Dnr 21KS445  
2021-12-08

Energimarknadsinspektionen  
[diariet@ei.se](mailto:diariet@ei.se)  
Dnr 2008-100030

## Kraftledning Horndal - Untra, yttrande angående ansökan från Svenska Kraftnät om nätkoncession, dnr 2008-100030

Figur 1 Översiktskarta över alternativa sträckningar och befintlig ledning mellan Untra-Horndal (KL11)

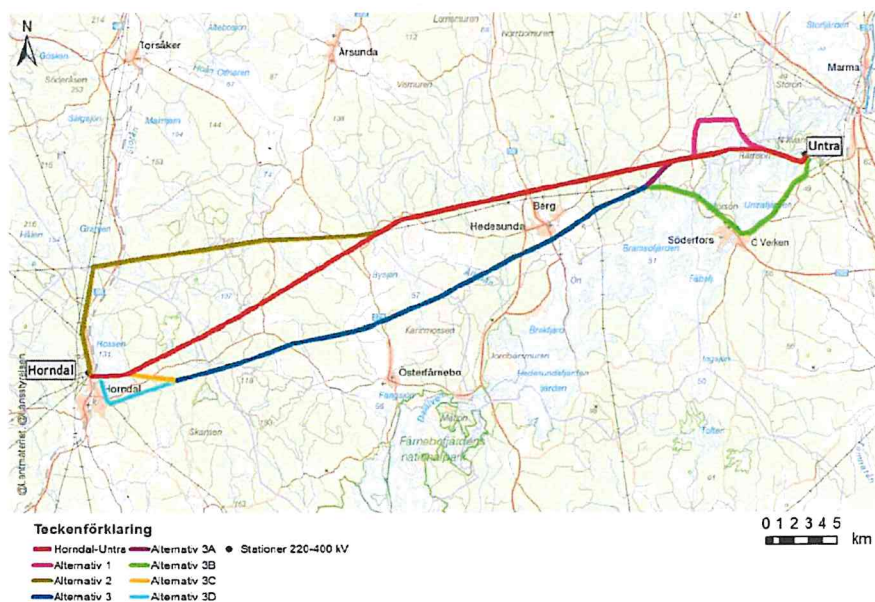
Gävle kommun vill starkt rekommendera att befintlig ledningssträckning (röd markering på översiktskartan ovan) läggs till grund för koncessionsansökan. En ledningssträckning enligt blå markering (alternativ 3) skulle hamna i konflikt med jordbruksintressen och bebyggelse i anslutning till tätorten i Hedesunda.

Figur 2 Alternativ 1, justering av befintlig ledningssträckning vid Kågbo

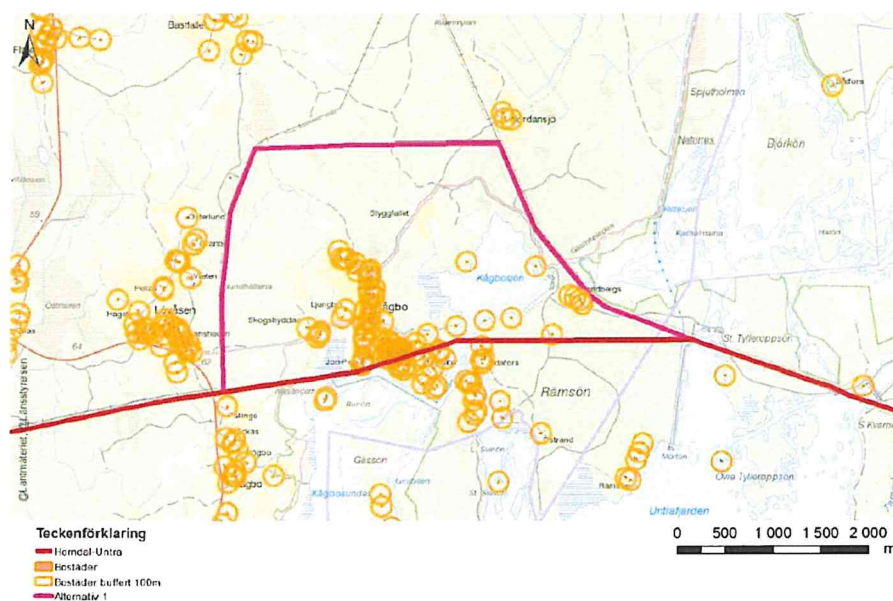
Det förslag till alternativ ledningssträckning som illustreras med rosa markering (alternativ 1) norr om Kågbo är dock intressant jämfört med befintlig sträckning. Detta av hänsyn till befintlig bebyggelse, men också för att undvika störande arbeten med uppgradering av kraftledningen i känsliga vattennära lägen. Kartbilden nedan visar mer i detalj hur alternativ 1 kan utformas genom att delvis följa befintliga kraftledningsgator på ömse sidor om Kågbo. Svenska Kraftnät argumenterar för att behålla befintlig ledningssträckning av kostnads-skäl. Gävle kommun vill gärna se en bredare konsekvensbeskrivning av dessa alternativa ledningsdragningar.
